MARIDALSVEIEN 205

RAPPORT OM SETNINGSSKADER

Revisjon **01**
Dato **10.juni 2014**
Utført av **Jørgen Stene**
Kontrollert av **JSTOSL**
Godkjent av **Jørgen Stene**
Beskrivelse **Rapport om setningsskader – kontroll av
prosjektering**

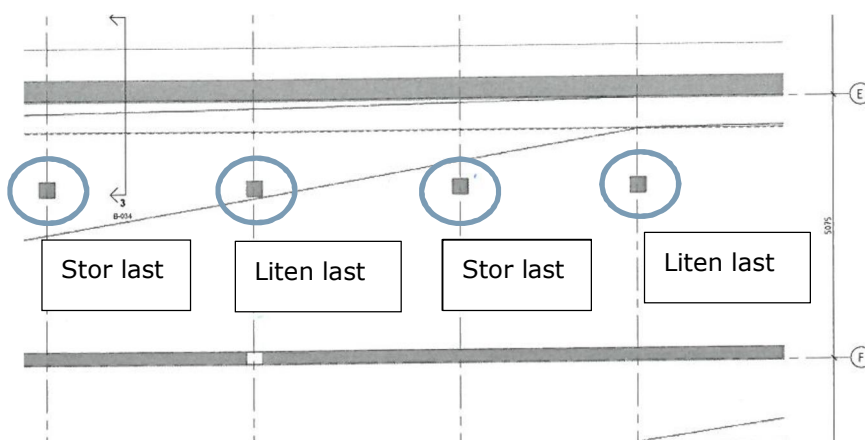
- Akse A og F – ca. 200 kN/m² (bruddlast)
Dette gir ca. 75 kN/m² ved full lastfordeling
Setningsgivende last er beregnet til 55 kN/m² (tillatt er 40 kN/m²)
- Akse (A+3,4 m) og (F-3,4 m) - her har bygget annenhver søyle med stor last (bæring alle etasjer) og annenhver søyle med liten last (kun bæring av dekket over kjeller)
Stor søylelast er ca. 1700 kN. Dette gir ca. 165 kN/m² ved full lastfordeling.
Setningsgivende last er beregnet til 90,5 kN/m² (tillatt er 40 kN/m²).
Liten søylelast er ca. 110 kN. Dette gir ca. 11 kN/m² ved full lastfordeling.
Setningsgivende last er beregnet til 6,5 kN/m² (tillatt er 40 kN/m²).

Ser man stor og liten søylelast samlet har vi en setningsgivende last på ca. 54 kN/m²

I tillegg til disse setningsgivende lastene kommer lastene fra massene som er tilbakefylt over fundamentutstikket utenfor akse F. Det er antatt 1,5 m tilbakefylling som gir en tilleggslast på $18 \text{ kN/m}^3 \cdot 1,5 = 27 \text{ kN/m}^2$. I dette området vil den totale setningsgivende lasten dermed bli $54 + 27 \text{ kN/m}^2 = 81 \text{ kN/m}^2$, noe som er betydelig mer enn tillatt grunntrykk.

Totalt ligger de setningsgivende lastene for bygningen ca. 15 kN/m² over tillatt grunntrykk.

Videre er bygget utsatt for et lastbilde der bygningsmassen langs akse A har større setningsgivende last enn bunnplaten for øvrig. Dette er med på å gi en «rotasjon» på bygget. Se også setningsberegninger i punkt 4.2 nedenfor.

4.3 Bunnplatekontroll

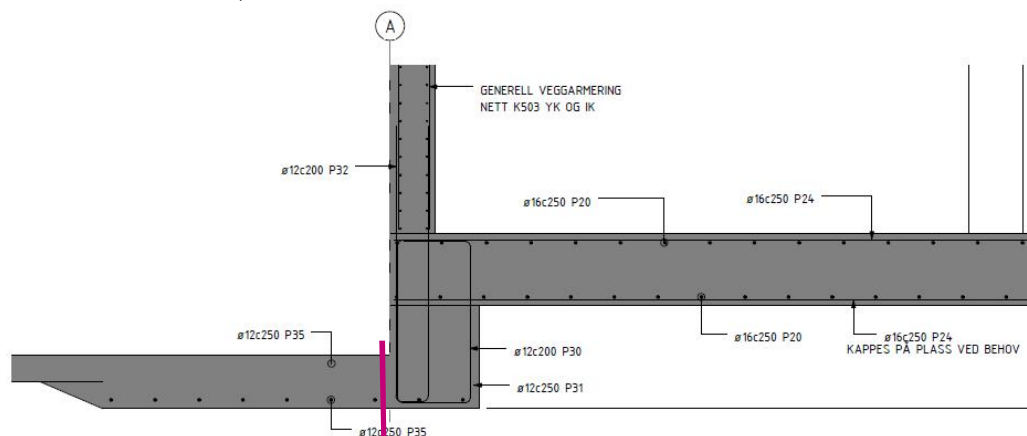
Vi har foretatt ulike beregninger av bunnplaten. Det er et noe komplisert lastbilde. Den prosjekterende har forutsatt at hele bunnplaten fordeler laster jevnt over og beregnet denne for en bruddlast på 83 kN/m².

Vi mener at dette i praksis ikke er tilfellet, spesielt ettersom det er store forskjeller i last på søylene i kjelleren. For en detaljert beregning av dette må hele det relevante lastbildet beregnes i en FEM-modell. Vi har for dette notatet foretatt forenklede beregninger av visse kritiske snitt:

For å kunne sikre bunnplaten mot gjennomløkking av stor søylelast er det behov for skjærarmering i platen. Nødvendig skjærarmering er ikke prosjektert.

Videre er armeringen under platen i veggene (akse A og F) ikke tilstrekkelig. Her ligger det ø16 c 250, mens det burde vært minimum ø16 c 220.

Armeringsføring ved akse A med sprang i fundamentet er heller ikke tilstrekkelig armert. Her burde det vært ø16 c220. Se skisse.
